RESPUESTAS a los comentarios recibidos al Proyecto de Norma Oficial Mexicana PROY-NOM-001-SEDE-2018, Instalaciones Eléctricas (utilización).

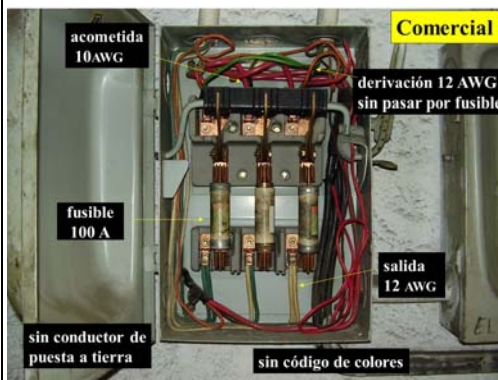
34.	4.4.2.1	Esmeralda Flores Facultad de Ingeniería Mecánica y Eléctrica	Dice: 4.4.2.1 Las instalaciones eléctricas deben verificarse antes de ponerlas en servicio y después de cualquier modificación importante, para comprobar la adecuada ejecución de los trabajos de acuerdo con esta NOM Debe decir: 4.4.2.1 Las instalaciones eléctricas deben verificarse antes de ponerlas en servicio y después de cualquier modificación importante o cuando ha pasado tiempo en operación, para comprobar la adecuada ejecución de los trabajos o que ya en operación permanece dentro de los requisitos de seguridad establecidos en esta NOM. Soporte o fundamento: <i>Al hacer un cambio ocasiona establecer que los lineamientos para revisiones periódicas en cualquier tipo de instalaciones y centros de trabajo cerciora lo que se es solicitado en la NOM de la STPS</i>	NO PROCEDE La propuesta sobre la periodicidad ya la establece el numeral 4.4.2.1 al mencionar que será después de cualquier modificación importante.

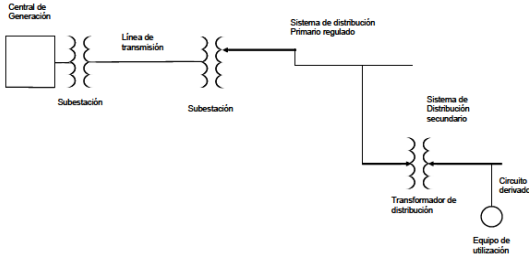
79.	Art. 100	<u>LUCIANO ANGEL</u> <u>ESTEVEZ Y TAPIA</u> <u>ESTEVEZBOOKS</u>	Dice: Protección contra falla a tierra de equipos: Sistema diseñado..... Debe decir: Protección contra falla a tierra de equipos: (GFCI) Sistema diseñado..... Soporte o fundamento: Por consistencia con otros textos similares de esta NOM, donde se menciona la protección de falla a tierra (pág. 54 [210-8(d)](Circuito derivado) que añade las siglas GFCI	PROCEDE: Se modifica para quedar como sigue: Protección contra falla a tierra de equipos (GFCI):

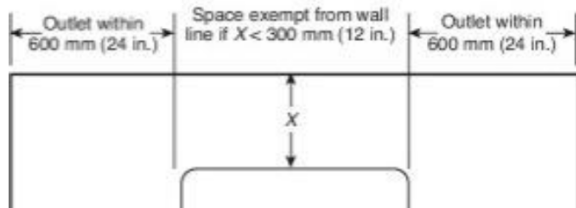
155.	210-12 (6) exc	ING. JAVIER ARMANDO OROPEZA ANGELES UVIE	Dice: Excepción: Se permite omitir la protección de interruptor de circuito por falla de arco, cuando un circuito derivado individual para un sistema de alarma contra incendio instalado según 760-41(b) o 760-121(b), se instala en tubo conduit metálico pesado, tubo conduit metálico semipesado, tubo conduit metálico ligero, o cables armados de acero tipo AC o MC, cumpliendo con los requisitos de 250-118 y utilizando cajas metálicas de salida y de conexiones. Debe decir: Excepción: Se permite omitir la protección de interruptor de circuito por falla de arco, cuando un circuito derivado individual para un sistema de alarma contra incendio instalado según 760-41(b) o 760-121(b), se instala en tubo conduit metálico pesado, tubo conduit metálico semipesado, tubo conduit metálico ligero, o cables armados de acero tipo AC o MC, cumpliendo con los requisitos de 250-118 y utilizando cajas metálicas de salida y de empalmes. Soporte o fundamento: En el NEC-2017 dice empalmes	PROCEDE Se modifica para quedar como sigue: Excepción: Se permite omitir la protección de interruptor de circuito por falla de arco, cuando un circuito derivado individual para ... requisitos de 250-118 y utilizando cajas metálicas de salida y de empalmes

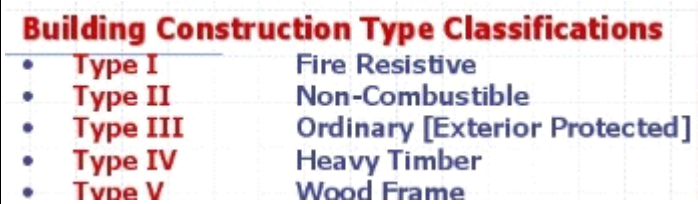
328.	328-80	ING. JOSE LUIS GARCIA PÉREZ COLEGIO DE INGENIEROS MECÁNICO ELECTRICISTAS DE MEXICALI B.C. A.C	Dice: 328-80. Ampacidad. La ampacidad de los cables de media tensión se debe determinar según lo establecido en 310-60. La ampacidad de los cables de media tensión instalados en charolas portacables se debe determinar según lo establecido en 392-80(b). Debe decir: Eliminar Soporte o fundamento: La disposición dirige al cumplimiento de otra disposición.	NO PROCEDE El argumento no es válido para eliminar la disposición

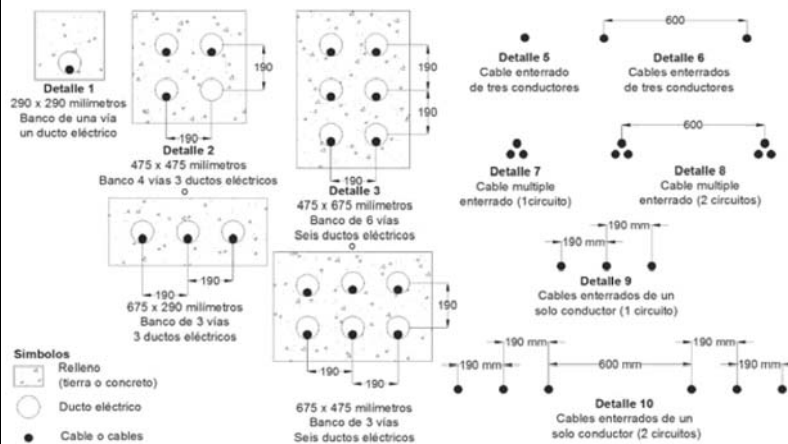
Aquí se establecen dos requerimientos para instalaciones de media tensión, uno que debe usarse solo tubería no metálica y el otro que solo un cable por ducto.

La Norm en la sección 328-10 usos permitidos menciona que se permiten todo tipo de canalizaciones incluso expresamente dice que puede ir directamente enterrados. La sección 328-12 Usos no permitidos, no menciona ninguna limitación en cuanto a la canalización.

Con referencia a que debe ir un solo conductor por tubo conduit diremos lo siguiente:

Existe contradicción entre los diferentes artículos de la Norma, por un lado tenemos lo indicado en el artículo 328 que determina los requerimientos para los cables de media tensión. Ahí se indica que la capacidad de corriente se determina con las tablas 310-60.
